九州地方整備局記者発表資料

川辺川研究会による「球磨川の治水と川辺川ダム」に
対する国土交通省としての見解について

1. 代替案について
2. 過去の6洪水の洪水調節について
3. H-Q式について
4. 代替案の費用対効果について

水位・流量換算式 (H - Q式)

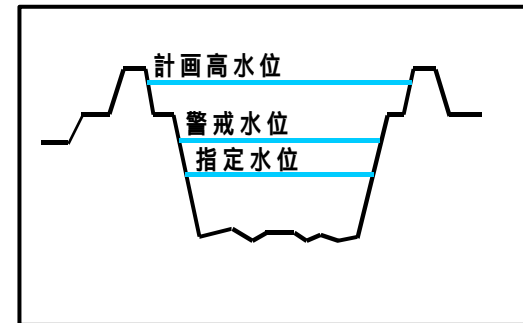
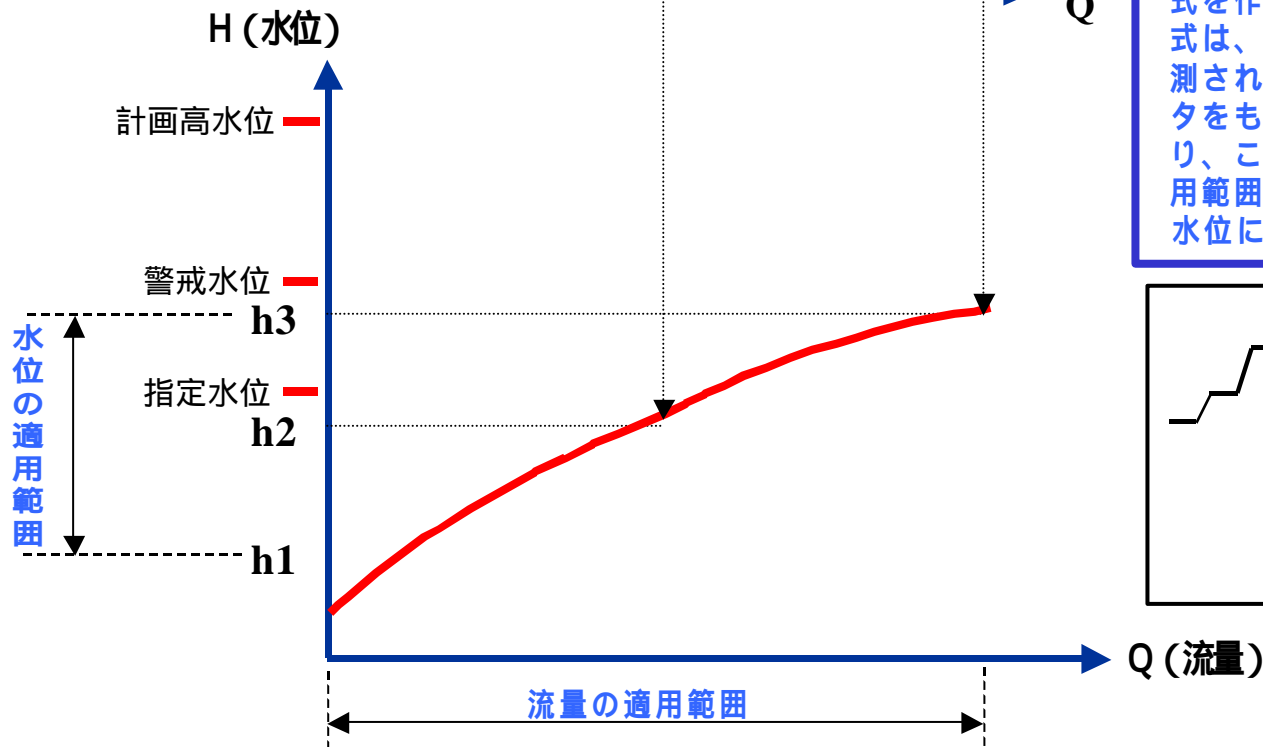
1. 各地点の水位と流量との関係は、河道の状況（河床、植生等）や洪水規模など出水毎に変化する。
報道されている水位・流量換算式は、前年度に各観測地点で計測された実績水位と流量のデータをもとに作成されたものである。
したがって、この水位・流量換算式の適用範囲は計測された比較的低い水位に限られている。

2. 河川の治水計画を立案する際には、過去の洪水データをもとに、それを上回る一定の確率規模の洪水を想定して立案することが一般的である。
したがって、計画対象洪水は計測された小出水より規模が大きく、また河道の状態も変化していることから、水位と流量の関係をそのまま適用することはできない。
このため、管理すべき河道の状態を想定した上で、川全体の各地点の流れにくさの影響等を考慮した不等流計算を行うことによって、計画対象の洪水流量に対応する水位を求める必要がある。
この不等流計算によって水位を求めることが、水理学・水文学の原則である。

3. 球磨川の治水計画は、80年に1度の確率規模の洪水を対象にして、このような手法に基づいて立案されており、河道整備と一体となった川辺川ダムの必要性が位置づけられている。
したがって、水位・流量換算式を、その適用範囲外である大規模な洪水に適用して、川辺川ダムは不要としている報道については、水理学・水文学の原則に基づいておらず不適切である。
